松山市緑町土砂災害対策技術検討委員会

第 5 回委員会資料

第 4 回委員会の確認事項【松山市】

第 4 回検討委員会における課題の整理

図 3.1 2016 想定面 (面) と 2020 年のグランドデータ (点) の標高差 (平面図)

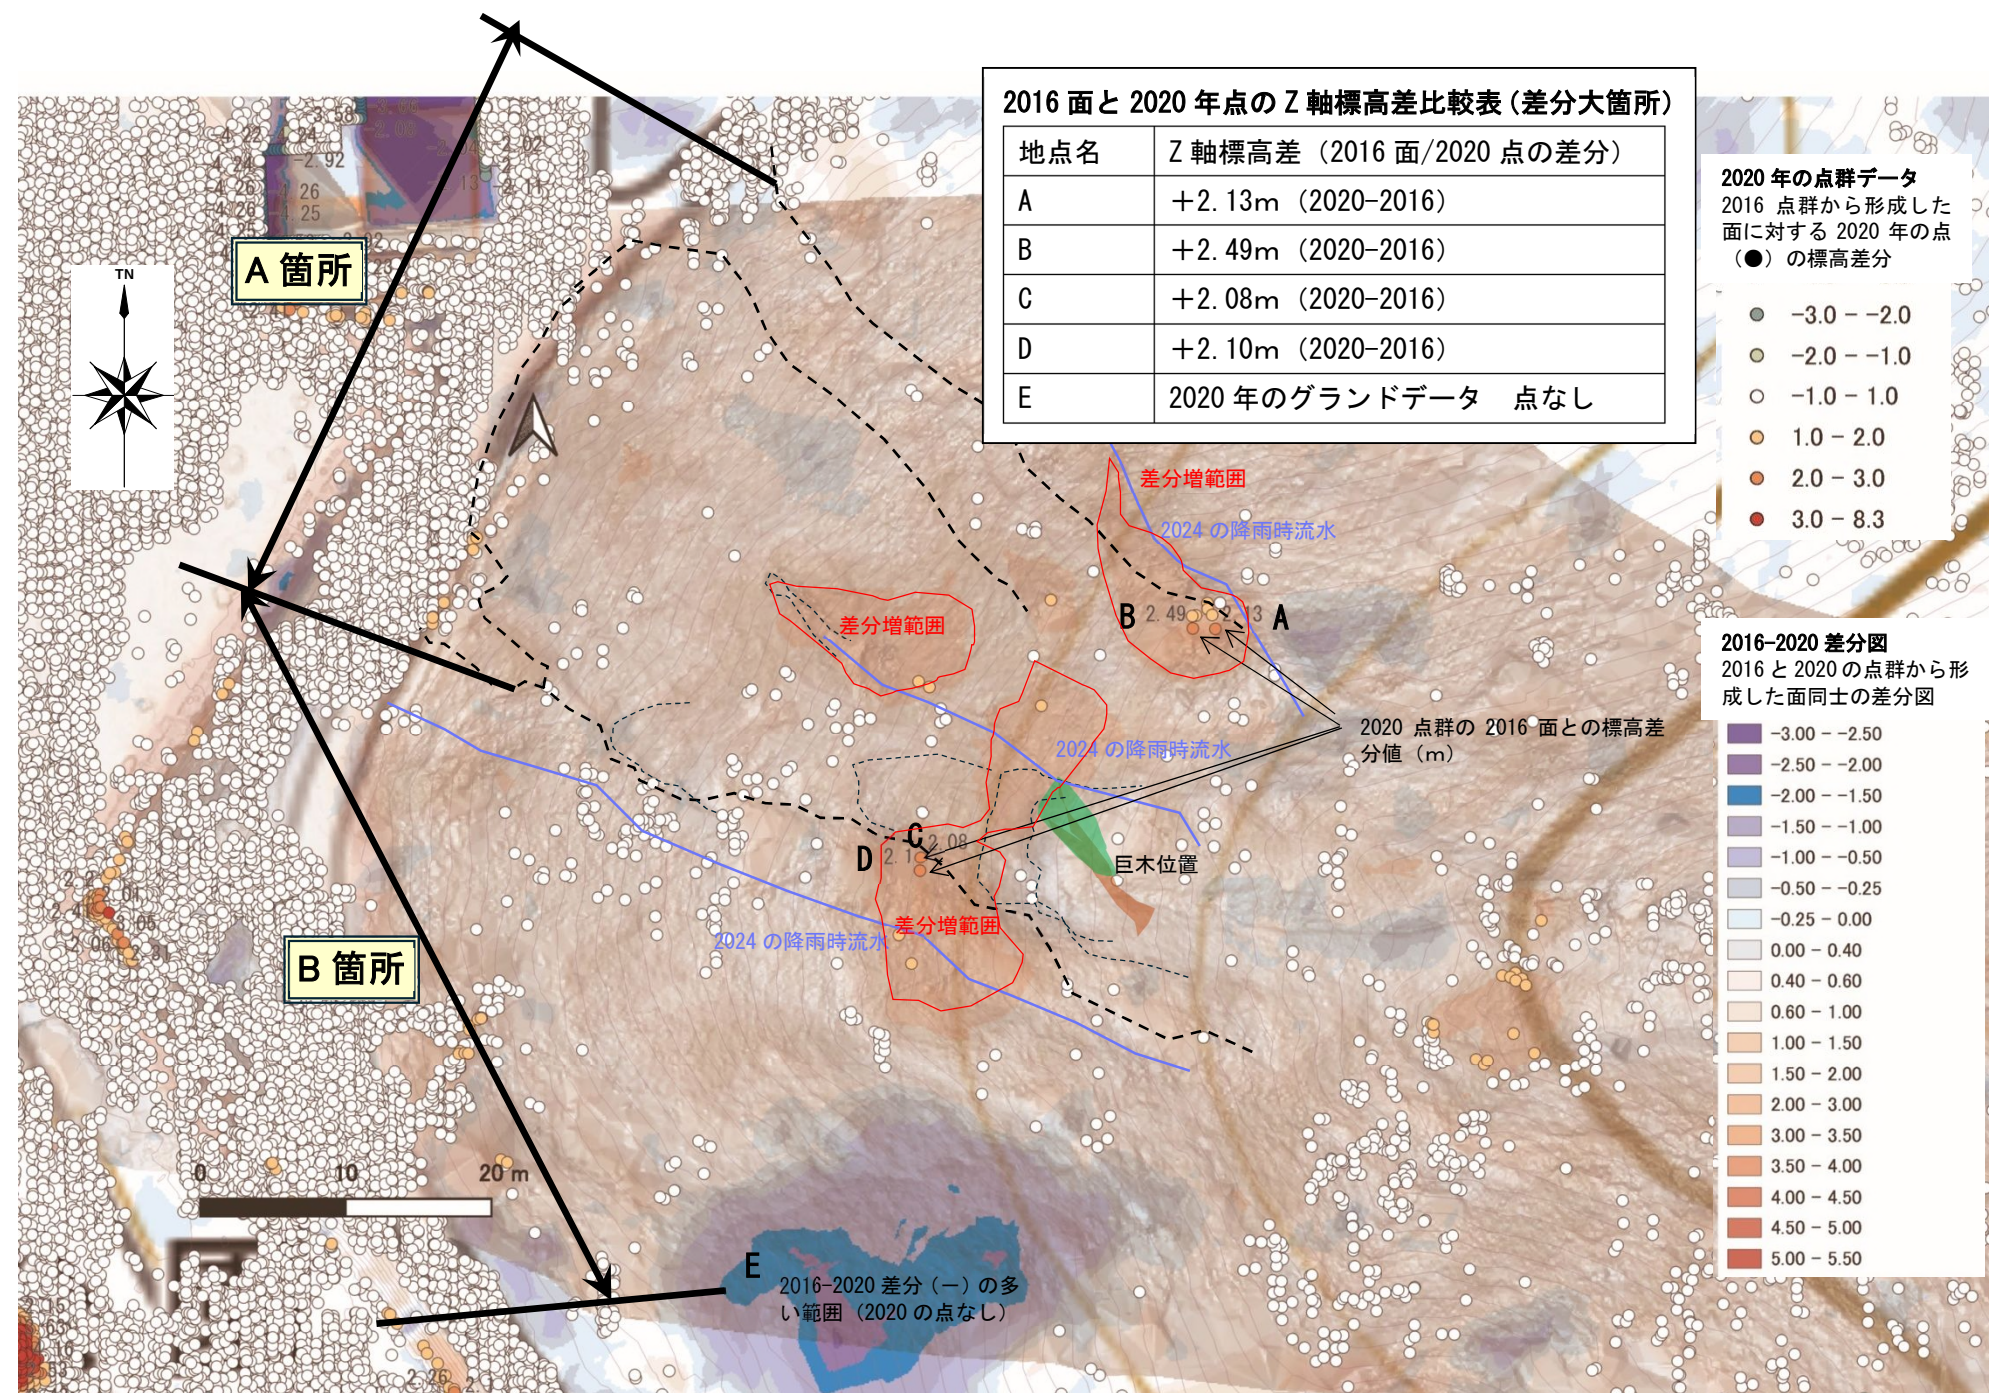
第4回委員会資料名	第4回委員会資料の頁	委員名	コメント	対応結果
資料3	P3	鈴木委員	2016年の点群データを用いた想定地表面と2020年の点群生データの標高差分で検討を行うことを提案	資料2 2章
資料6	P6	鈴木委員	土砂乗り上げ箇所と計算結果の対比ができるように図面と本文を修正することを提案	資料2 3章 3 (1)
	P10	鈴木委員	泥流化する条件について、本文の記載をより正確に改めること	資料2 3章 3 (2)
資料8	P2、概要版	森脇委員長 木下副委員長	斜面変形（クリープ的変形）の発生時期について、記録に残っている2017年以前にも変状が発生していた可能性が否定できないことを記載すべきではないか	資料2 4章

- 手順 1) 点群密度が高い (参考資料参照) 2016 年の LP データのグランドデータを用いて想定地表面を形成する。
- 手順 2) 点群密度の低い 2020 年の LP データのグランドデータを 2016 年の想定地表面と比較し、標高差分値を取得し比較する。

- <標高差分が大きい箇所 (標高の特徴)>
- ・2016 年の点群データの面と 2020 年の点群データの面から作成した差分増の範囲 (土砂が新たに堆積した可能性のある範囲) は、降雨時の表流水のルートや馬蹄形の滑落崖の下方に位置しており、地形的に土砂がたまりやすい範囲である。
 - ・2016 年の点群データの面と 2020 年の点 (グランドデータ) の標高差は、上記の範囲の点は、2m 程度の増分となっている (右図参照)
- <差分数値の評価>
- ・差分の変位量が 2m 以上あり、周辺の点も 1m 以上あり、複数点で差分増となる傾向を示してる。しかし、未崩壊の B 箇所 (C・D 地点) は、現地踏査において新しい 2m 以上の土砂堆積は確認されていない (1m 程度の小崩壊あり)。
 - ・グランドデータ取得箇所が、傾斜地による水平位置精度のズレが大きい (2016 年の面平均値と 2020 年の 1 点を比較するため傾斜地では誤差大)、そのため標高誤差が大きく反映されている。
 - ・2016 年の想定地表面は、グランドデータから三角形を作成し面を形成させているため、2016 年 LP 点群の箇所による密度差や点の組み合わせにより誤差を有する。
 - ・地表面点群を抽出 (グランドデータ) にあたりフィルタリングした際に手法や条件によって地表点の除去や樹木影響が出る場合がある (対象箇所は一部が巨木の多い箇所と重複)。
- <結論>
- ・当該箇所の付近は増加傾向にある点が複数あり、この範囲は土砂移動に伴い差分増を示している可能性がある。しかし、標高差分値 2m は現地踏査結果と一致しておらず、その原因として精度に関する上記課題を有するため、本データのみで 2016-2020 期間の斜面クリープを断定するには至らなかった。

図3.2 2016想定面（面）と2020年のグランドデータ（点）の標高差（-0.5～+0.5m区間の凡例を10cm区分）

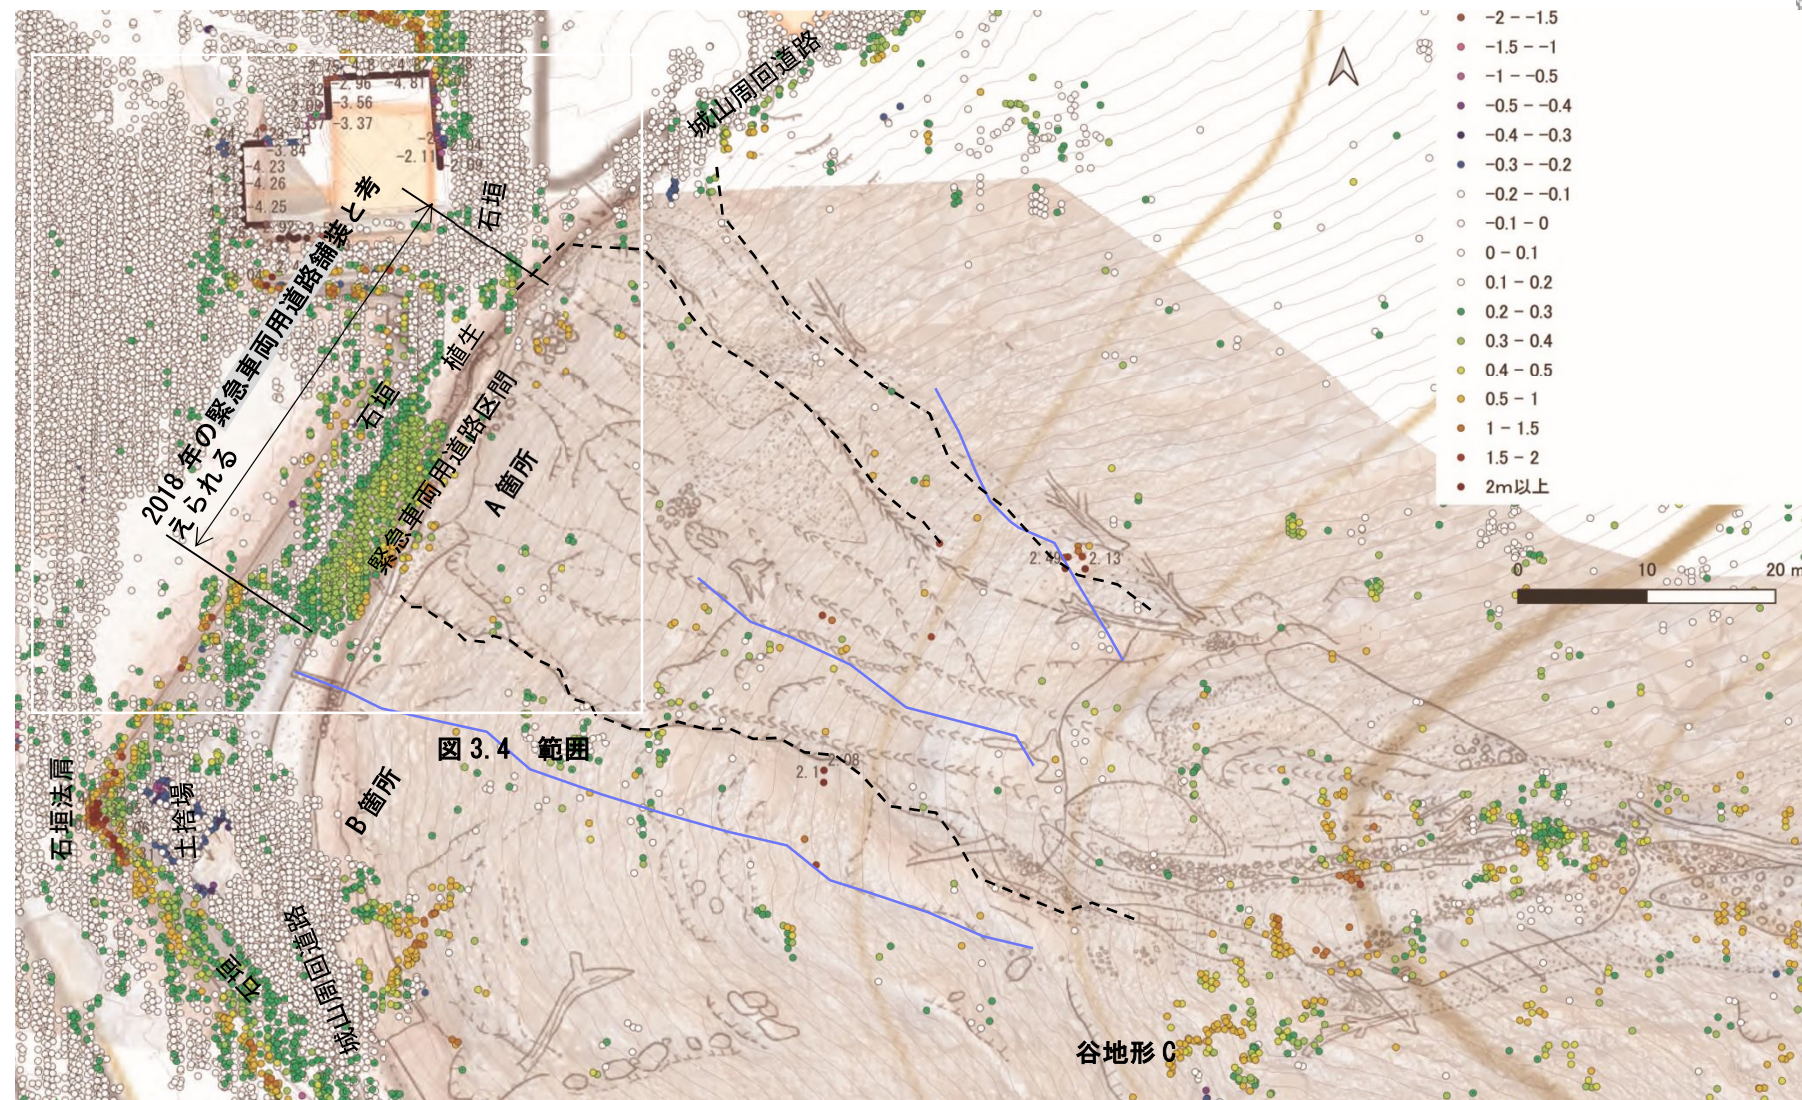
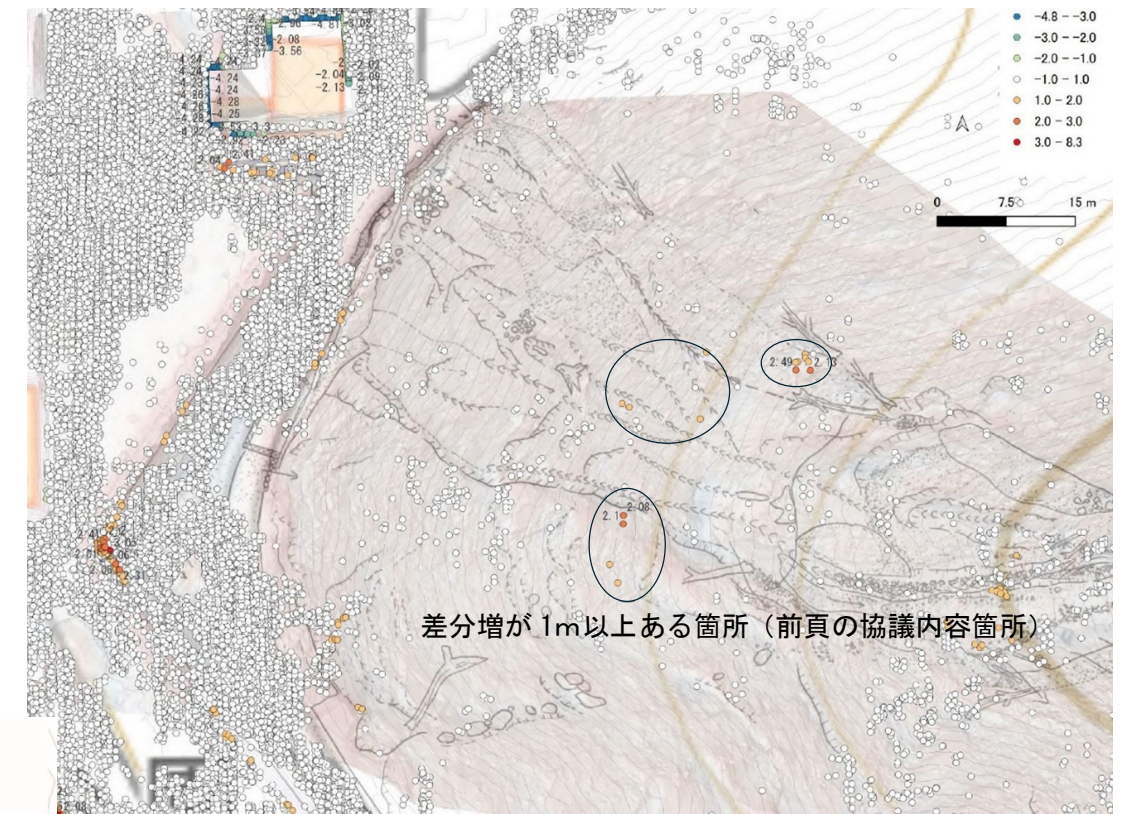
【方法】図3.1の差分図データの凡例区分でデータ数の多い-0.5～+0.5m 差分範囲の凡例を10cmピッチで表現。

【結果】図3.2は、2020年LPデータの差分標高凡例を10cmに再区分し、後述する±20cmの差分解析誤差範囲を白表示とさせた図である。図3.3は、図3.2との比較を目的に図3.1の背景差分を非表示、かつ凡例で1.0m以上（大きな差分のみ）を強調した図である（前頁参照）。

・**2016年-2020年の斜面内の変状進行**：標高90m付近に1.0m以上の差分増箇所が存在するが、現地状況から誤差の影響が大きく、崩壊を断定するには至らない（前頁）。それ以外には、特にA箇所・B箇所の中腹斜面に差分増30～40cmの箇所が点在する。これらは小規模な土砂移動の特徴を示している可能性が考えられるが、変位量が上記の測定誤差範囲に近いため、断定することは難しい。

図3.4 本丸広場・城山周回道路（不動点）の差分図誤差（+20cm程度の差分誤差を有すると推定される）

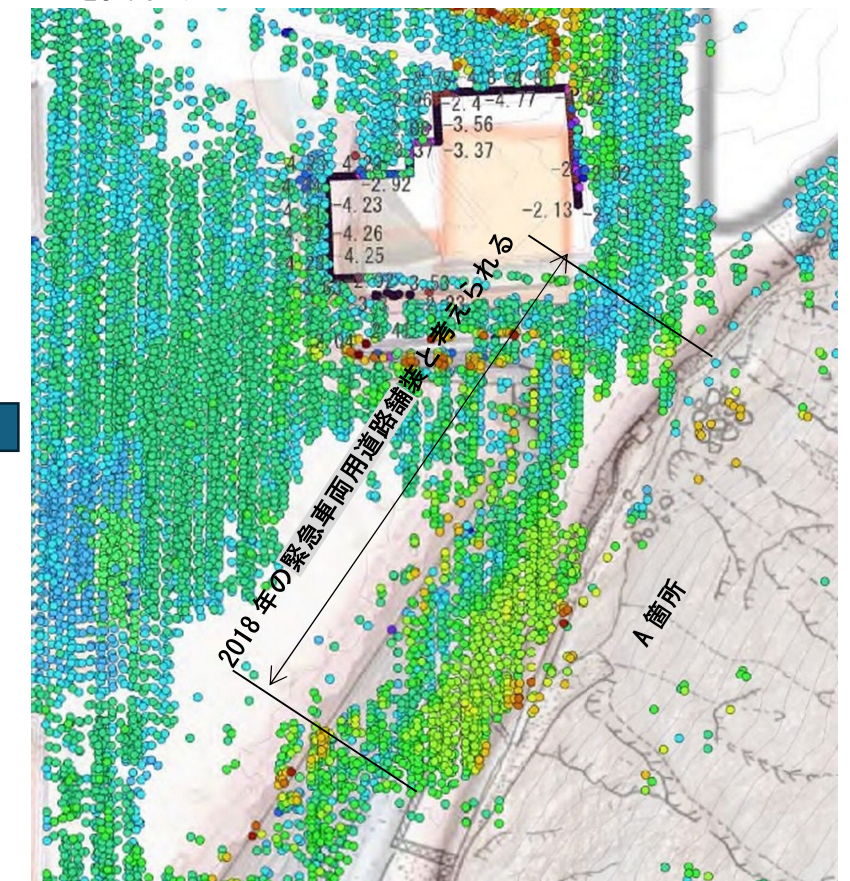
①精度検討：樹木がなく平場のため最も精度の高い緊急車両用道路付近のデータにおいて、解析データの誤差を確認する。

・**精度**：不動点と判断している城山周回道路上は10～20cmの誤差を有する（図3.4）。そのため、当該図における植生のない平場における精度は約20cmと考えられる。なお、A箇所とB箇所中間に位置する緊急車両用道路は30cm以上の差分増が記録されている。これは2018年の道路舗装工事の路面高増加分を反映していると考えられる。なお、石垣や擁壁などの急傾斜部分は差分図の特性から誤差が大きい。同様の理由で、斜面内も勾配の影響で差分誤差が大きいと考えられる。また、斜面は上記に加えて、切株・倒木の影響、立木除去等による解析精度誤差が含まれるため、20cm以上の差分誤差を有すると考える。

図 2.1-4 斜面の縦断モデル

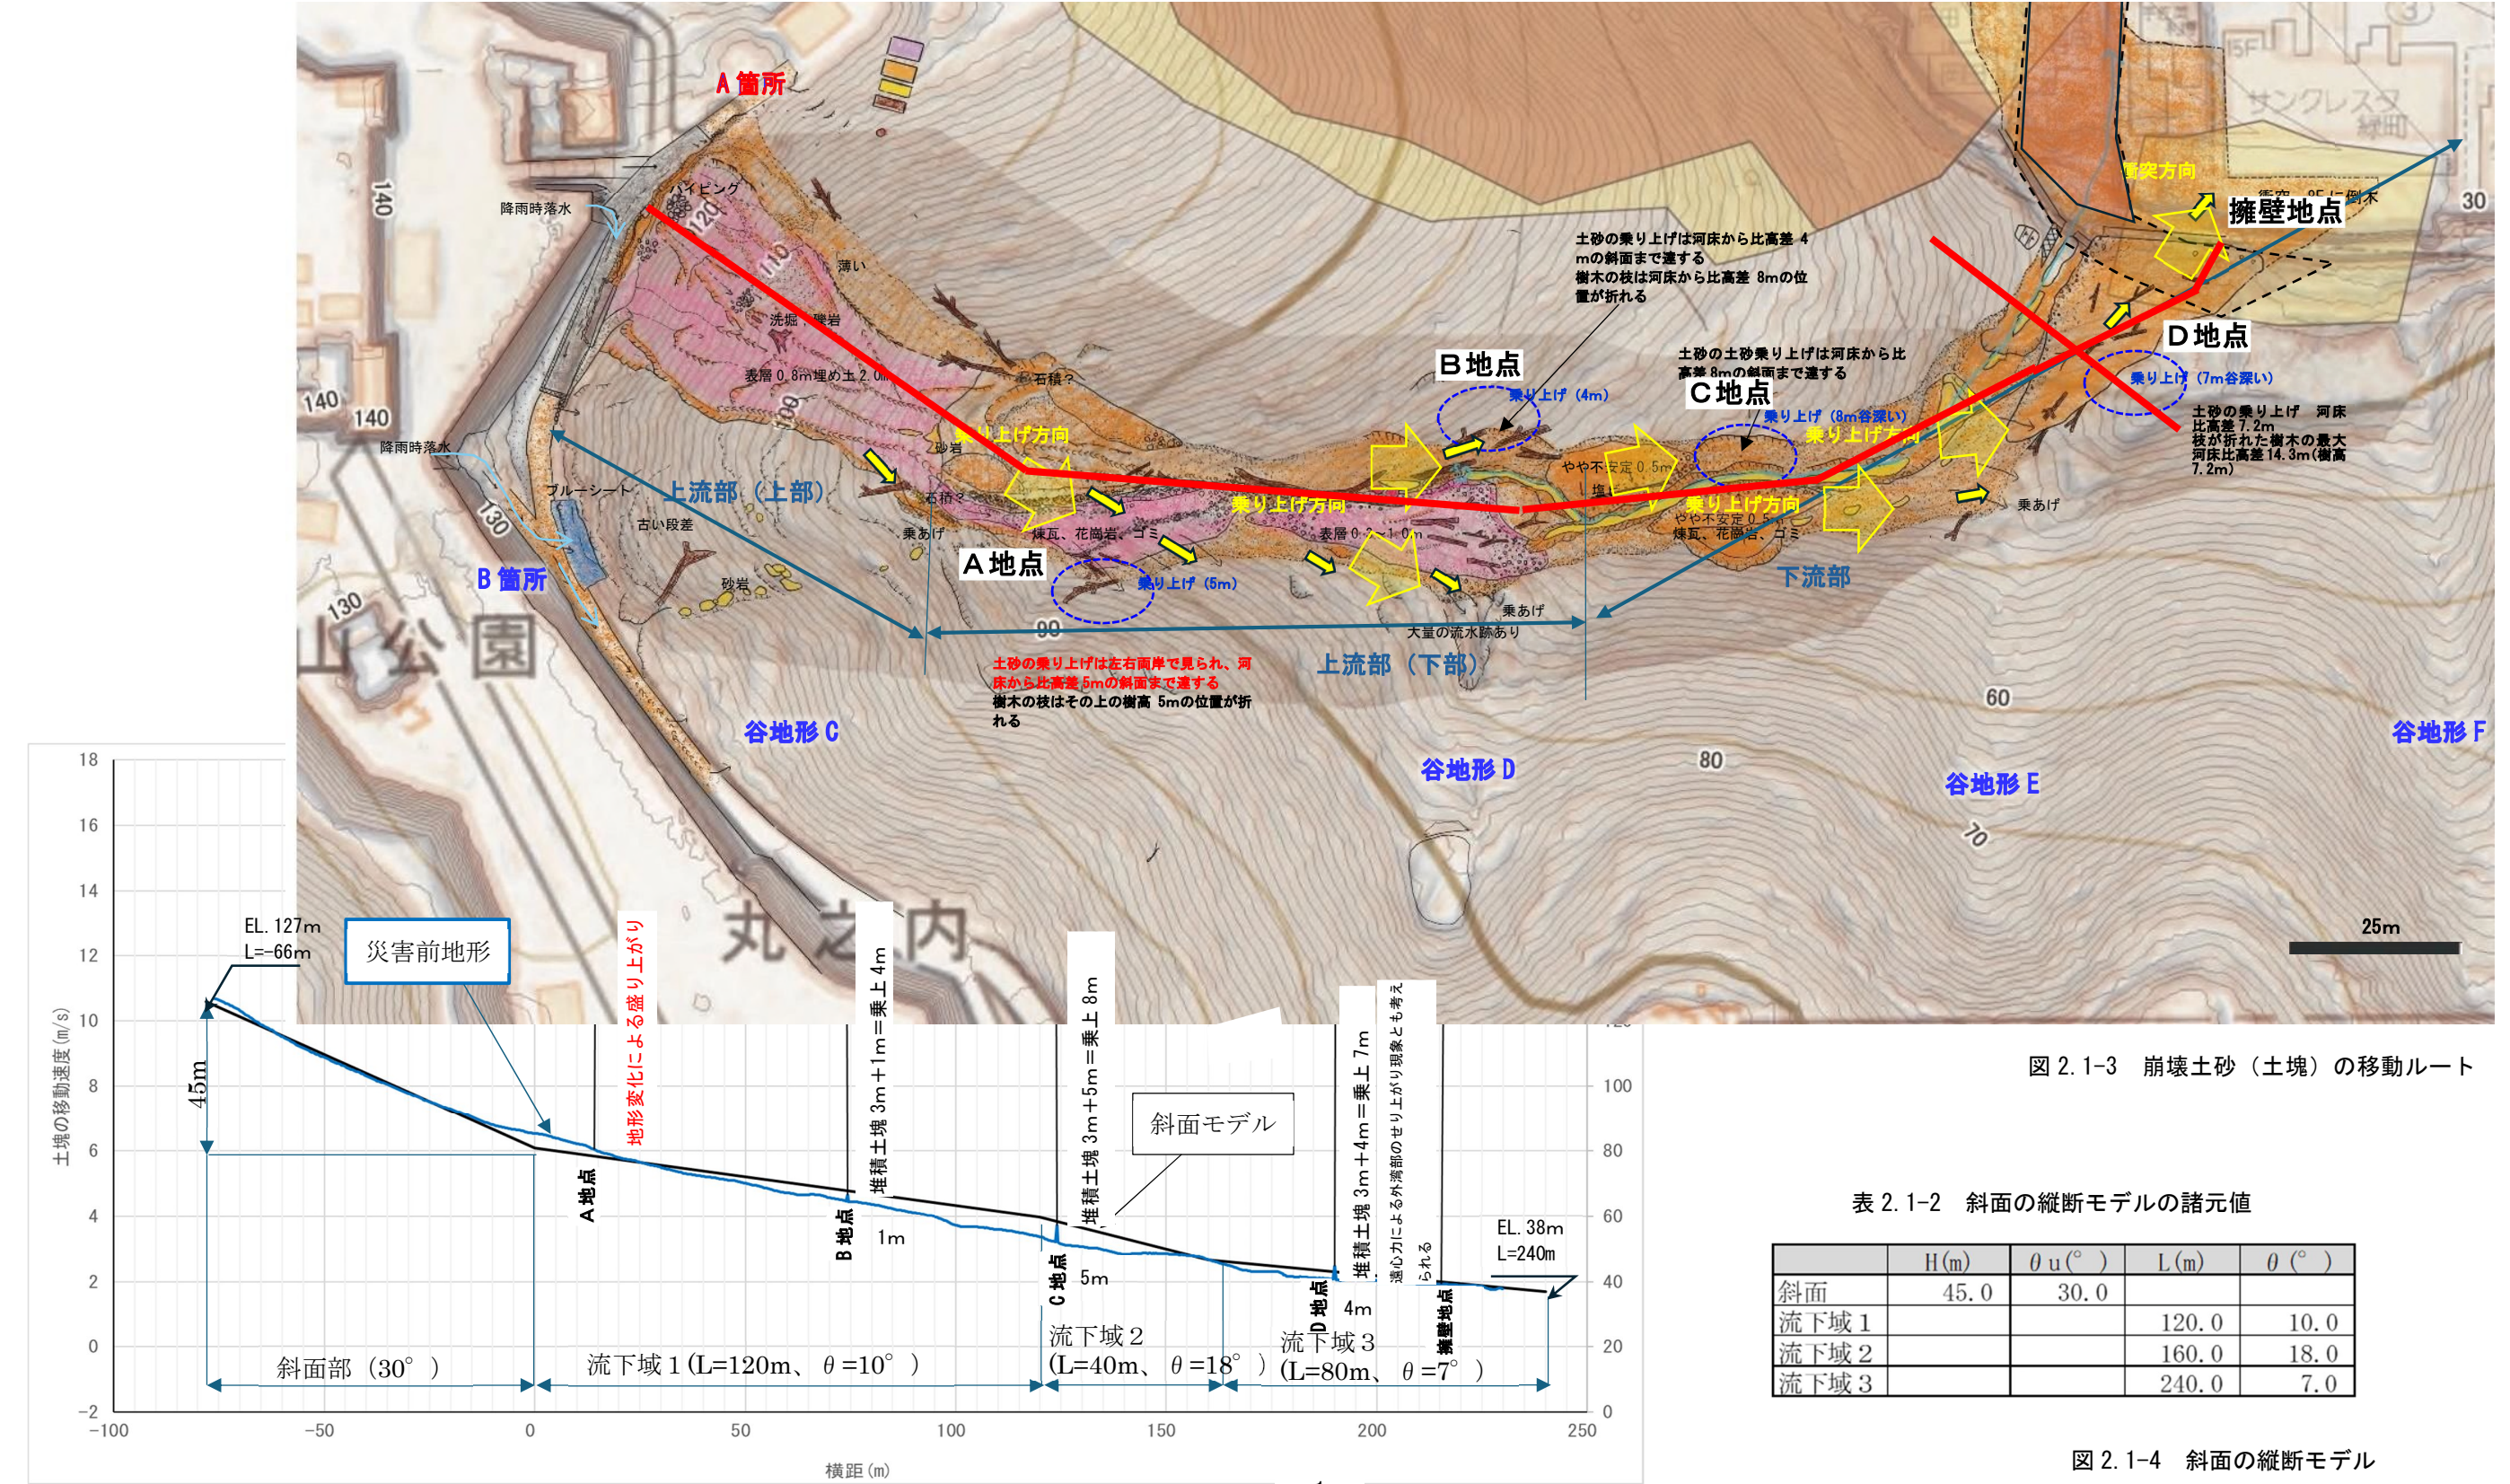
- 1. 第4回委員会での指摘事項：「乗り上げ痕跡を踏まえた土砂移動速度の妥当性評価」におけるA地点・D地点における乗り上げ高さを図中で明確に示すこと
- 2. 修正結果：現地状況の再確認の結果、乗り上げ現象はD箇所のみとし、再度乗り上げ現象の検証を行った。※赤字記載部分

- ・ 斜面の縦断モデル作成のため、崩壊土砂の移動ルートを設定し（図 2.1-3 の赤線）、移動ルート沿いの被災前の地形データを踏まえ、斜面の縦断モデルを作成した（図 2.1-4）。見通し角は $H/L=89/306$ (16.2°) である。
- ・ A地点は地形変化による盛り上がりで、“遠心力による外湾部のせり上がり現象”と想定されるのはD地点、B、CおよびD地点（流下方向からは乗り上げ現象とも考えられる）において、移動土塊厚 3m と想定し、現地踏査で把握した乗り上げ高さをそれぞれ +1m、+5m、+4m とマーキングした。
- ・ マーキングした地形の上面を包絡するように、斜面モデルを設定した（表 2.1-2）。つまり、乗り上げ到達箇所を経由（乗り越える）して被災箇所まで到達する条件を検討した。
